Opinia Nr 008889

wyników przeprowadzonych oględzin - ekspertyzy urządzeń grzewczo-kominowych

w budynku przy ul. Pogorzana nr 15/1 w Wątkowicach
dotycząca urządzeń grzewczo-kominowych używanych przez B.O.K. Sobiecin

SZKIC ORIENTACYJNY

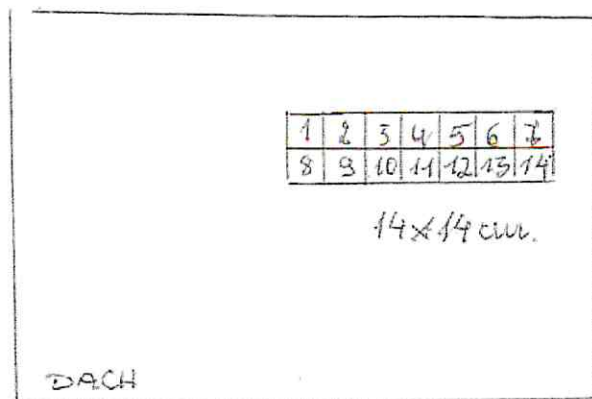
1. Przewód kominowy nr. 6 po likwidacji pieca COtar będzie można przerzucić do podłączenia kotła COgaz z zamkniętą kolumną dla którego zacisnąć powietrze wykonac z boku budynku.
2. Wentylacja nawiewna kuchnia i łazienka istniejąca w przewodzie nr 7 i 1 prawidłowa.
3. Wentylacja nawiewna prawidłowa.
